**Всемирный форум для согласования  
правил в области транспортных средств****Рабочая группа по общим предписаниям,  
касающимся безопасности****106-я сессия**

Женева, 5–9 мая 2014 года

**Правила № 58 (задняя противоподкатная защита)****Предложение по поправкам серии 03  
к Правилам № 58 (задняя противоподкатная защита)****Представлено экспертом от Германии\***

**Рис. 1**

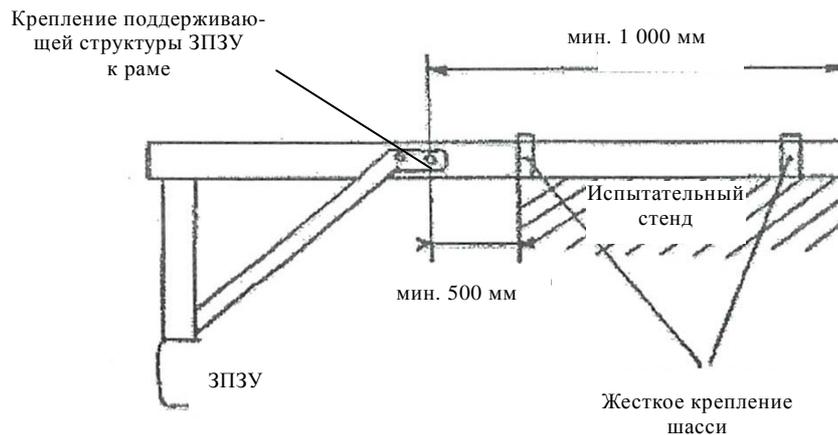
"1.2 В случаях, предусмотренных в ~~пунктах~~ пункте 1.1.2 и 1.1.3, элементы ... к шасси транспортного средства или испытательному стенду, должны соответствовать ... на транспортном средстве. **Часть шасси может быть закреплена на испытательном стенде как показано на рис. 1.**
